東通原子力発電所1号炉審査資料	
資料番号	A1-CA-0088
提出年月日	2021年3月25日

東通原子力発電所 基準地震動の策定のうち
海洋プレート内地震の地震動評価について
(コメント回答)

2021年3月25日
東北電力株式会社

審査会合におけるコメント

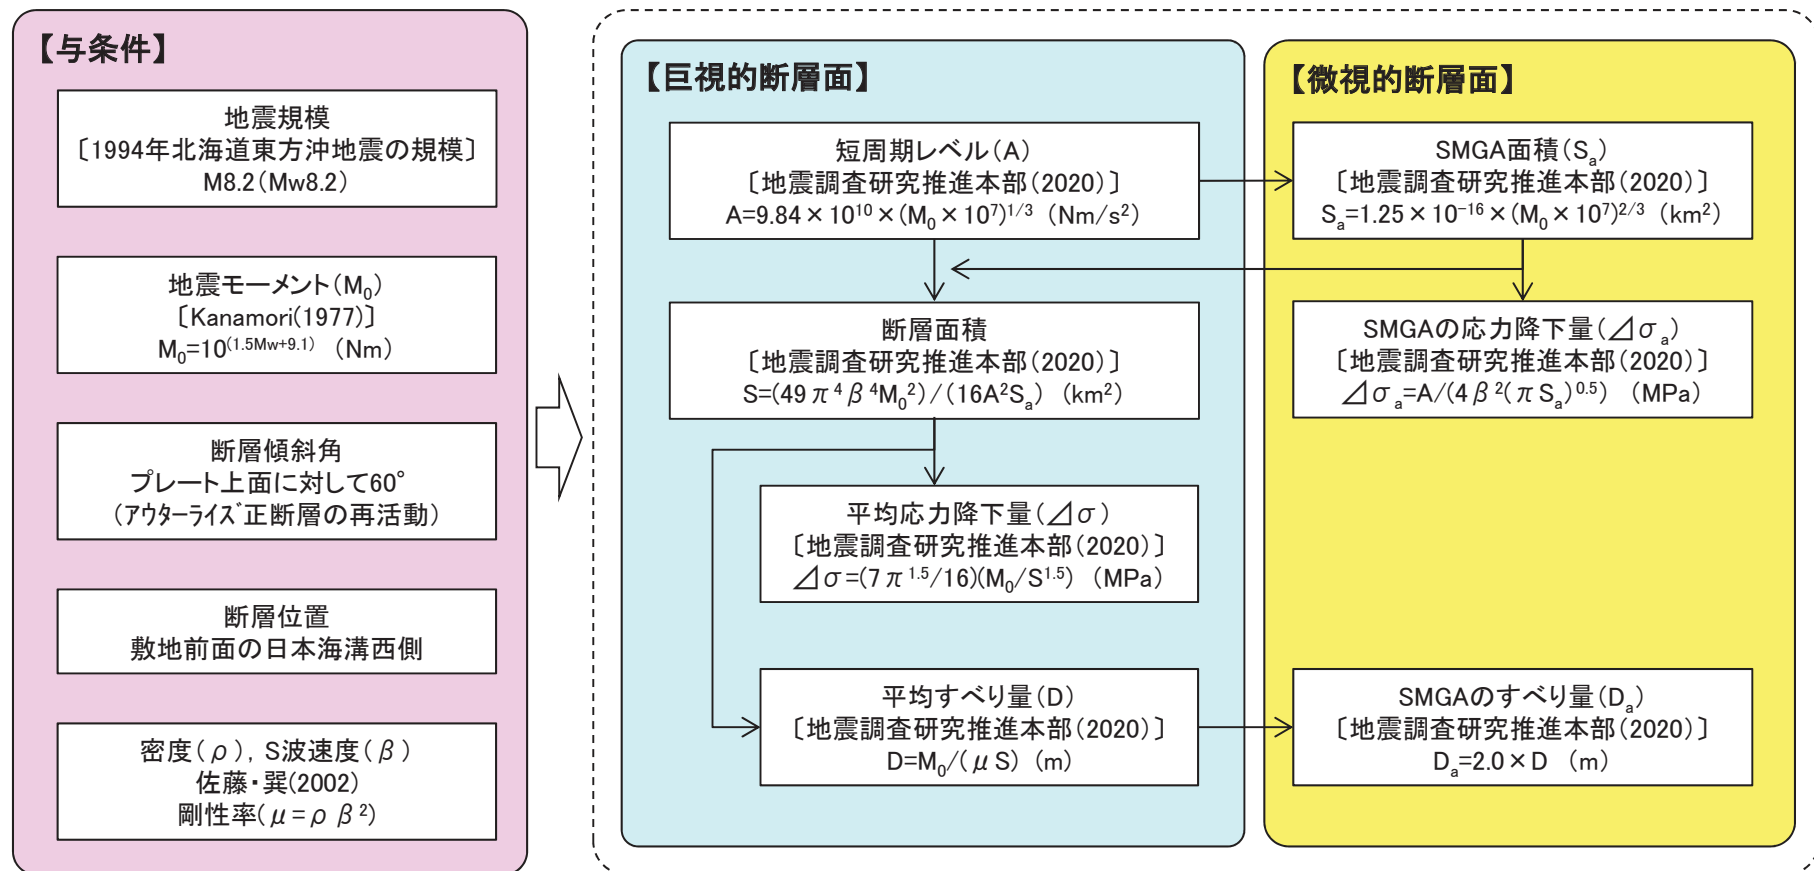
S180

- 沖合いのやや浅い地震(東北)[ケース2(地震規模)及び影響評価ケース]の断層パラメータ設定フローを示す。
- 地震モーメントは、不確かさを考慮した地震規模から算定する。設定は、地震調査研究推進本部(2020)の強震動予測レシピを用いる。

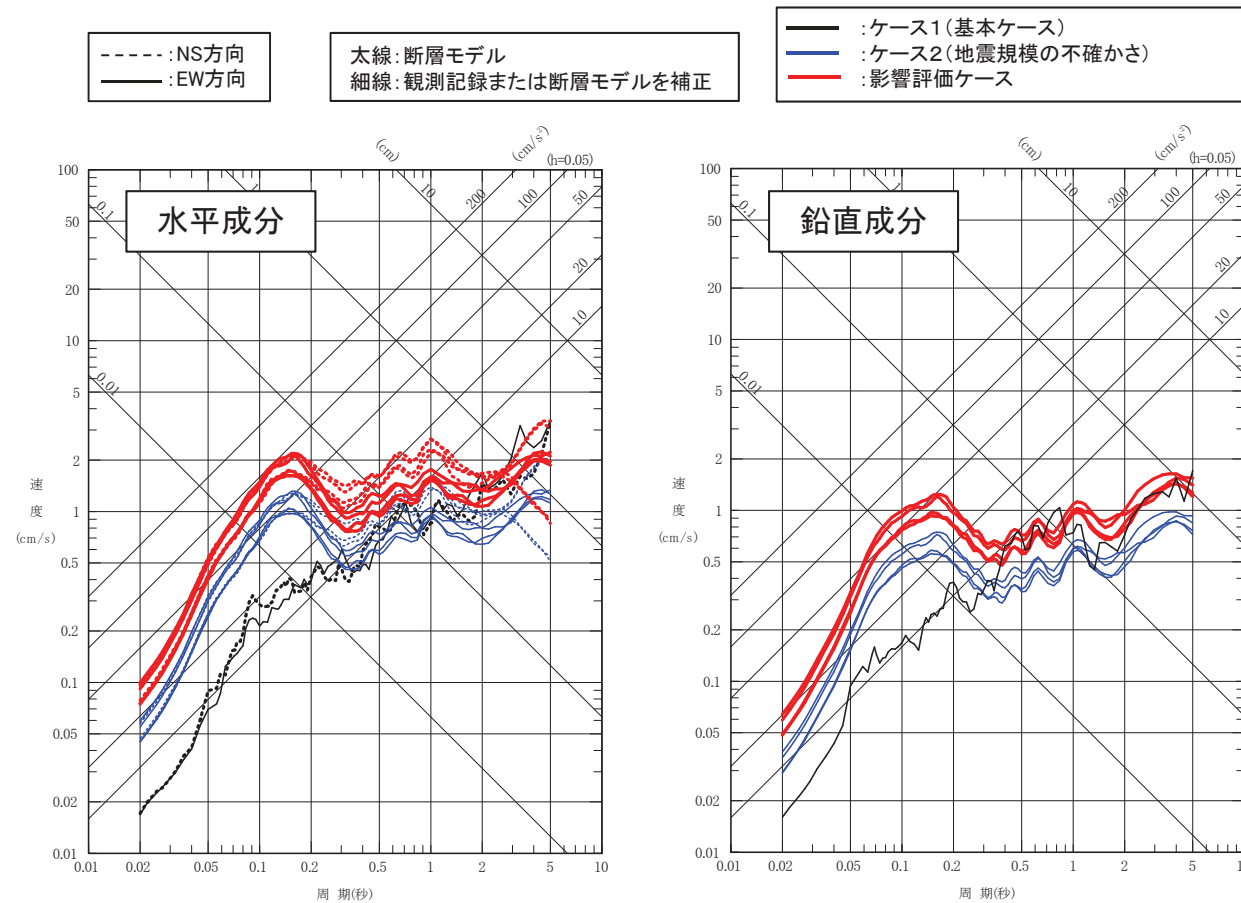
S180

- 沖合いのやや浅い地震(東北)の地震動評価結果を以下に示す。
- ケース1(基本ケース)は、自由地盤岩盤上部の地震観測点(T.P.+2.0m)で得られた2011年7月10日三陸沖の地震(M7.3)の観測記録についてNoda et al.(2002)の比率を用いて補正を行った。
- ケース2及び影響評価ケースは、各破壊開始点について、断層モデルによる複数の合成波から平均応答スペクトルを求めた。

アウターライズ地震 (検討対象地震) の地震動評価 (PN基準)
アウターライズ地震の応答スペクトル = 観測記録の応答スペクトル × Noda et al.(2002)の比率

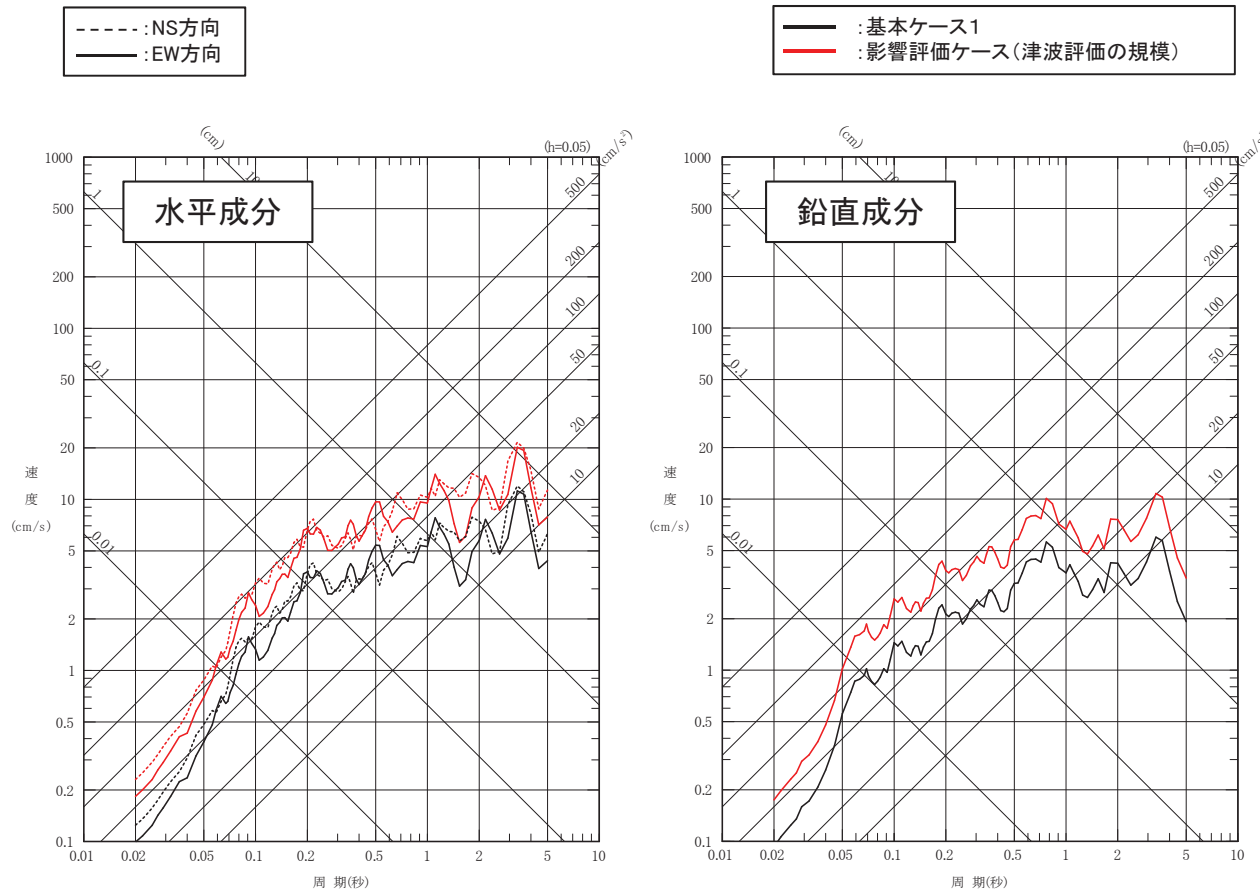
S180

- **アウターライズ地震**の地震動評価結果を以下に示す。
- 自由地盤岩盤上部の地震観測点 (T.P.+2.0m) で得られた2011年3月11日三陸沖の地震 (M7.5) の観測記録についてNoda et al.(2002)の比率を用いて補正を行った。

各検討対象地震の地震動評価

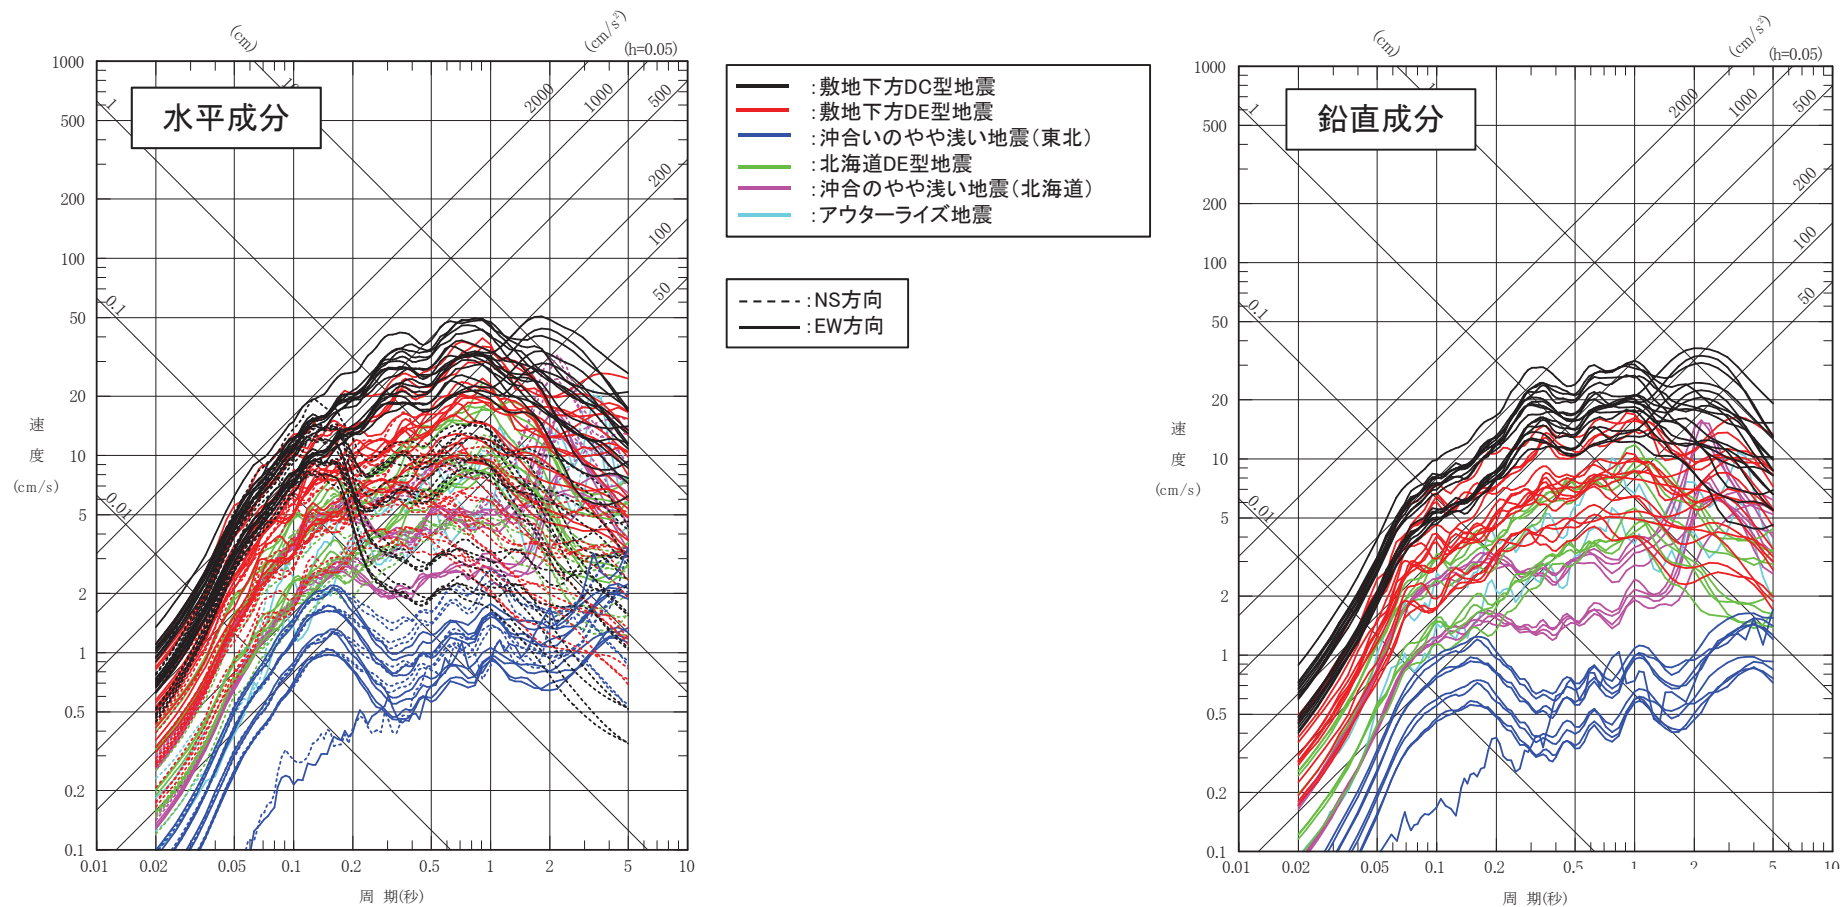
S181 S182

- 各検討対象地震について、全てのケースの応答スペクトルの比較を以下に示す。
- 各検討対象地震の地震動が敷地に与える影響は特に大きいものではないこと(詳細は補足説明資料1章4及び5参照)、また、個々のケースでは一部の周期で地震タイプの違いによる凹凸があるものの、地震タイプ全体で比較した場合、**[敷地下方DC型地震]**が全ての周期帯において他の地震タイプを上回っていることから、この地震タイプを検討用地震として選定する。
- なお、参考に短周期レベルの影響を反映した応答スペクトル手法に基づく地震動評価を実施し、本評価結果と同様の傾向が得られていることを確認している(補足説明資料1章6参照)。

敷地下方DC型地震の断層モデル手法を用いた地震動評価(PN基準)

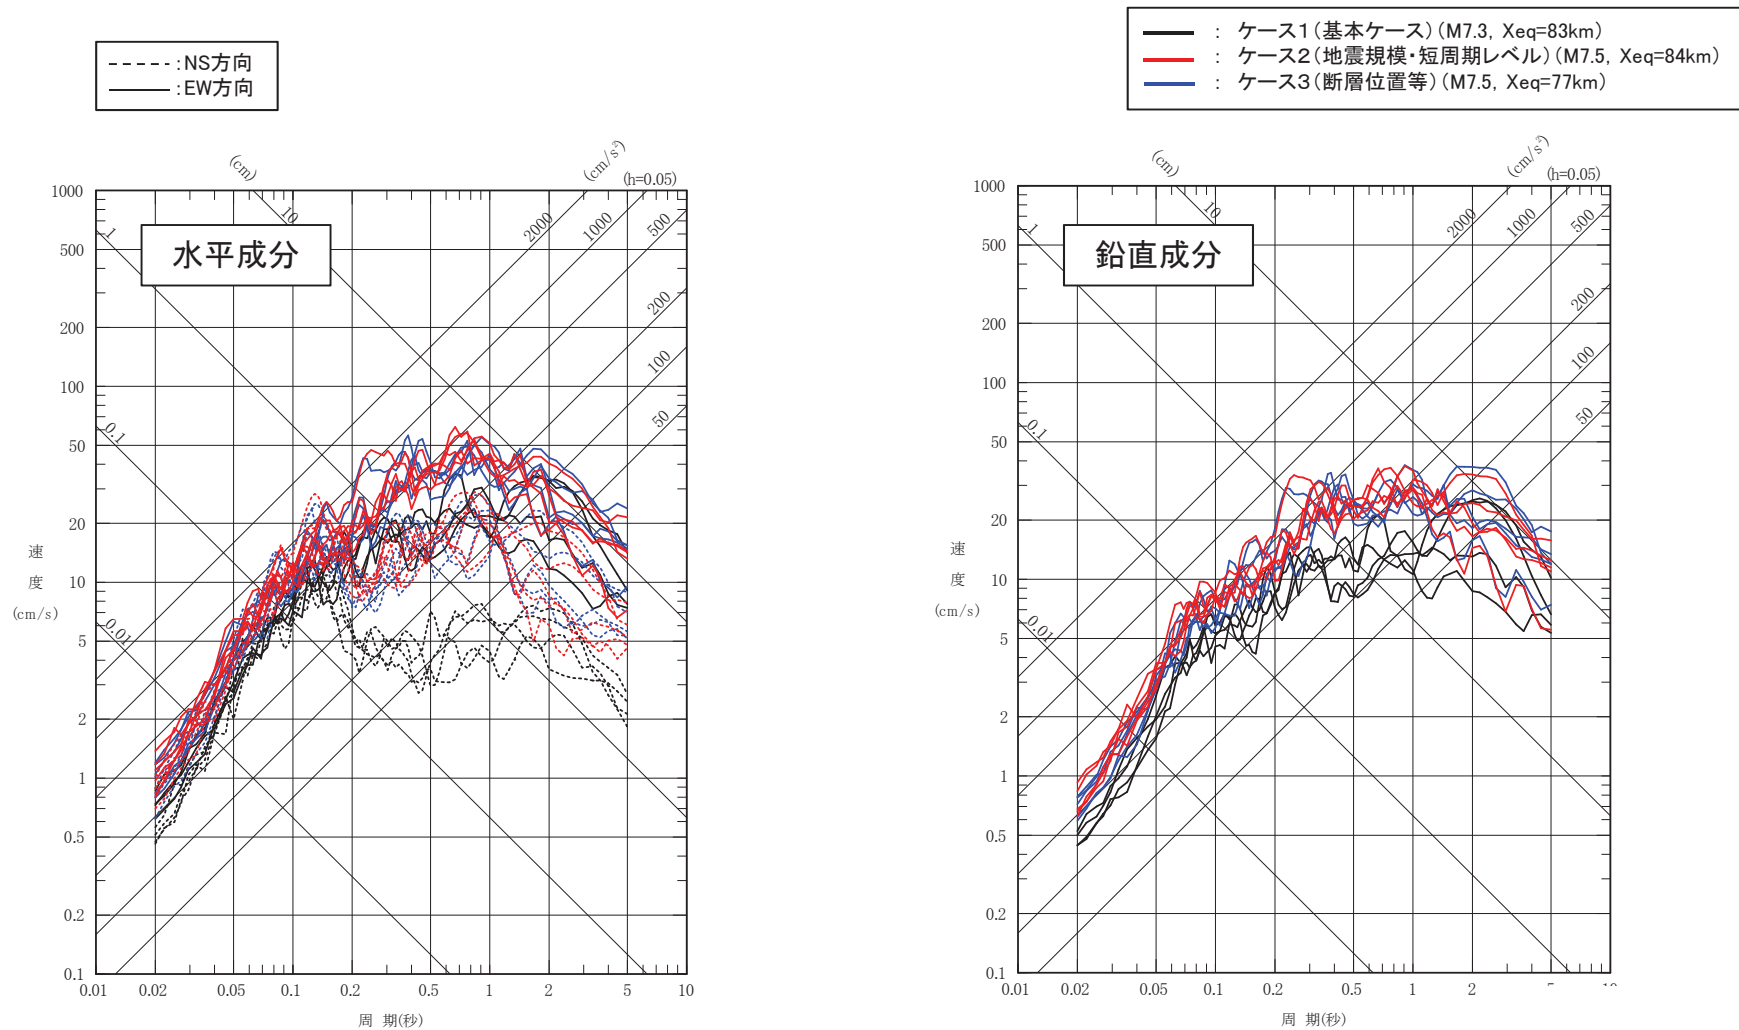
S183

- 敷地下方DC型地震の断層モデル手法による評価結果を示す。
- 断層モデル手法を用いた地震動評価は、敷地において適切な地震観測記録が得られていないことから、統計的グリーン関数法(SGF)[釜江ほか(1991)及び入倉ほか(1997)]を用いた。
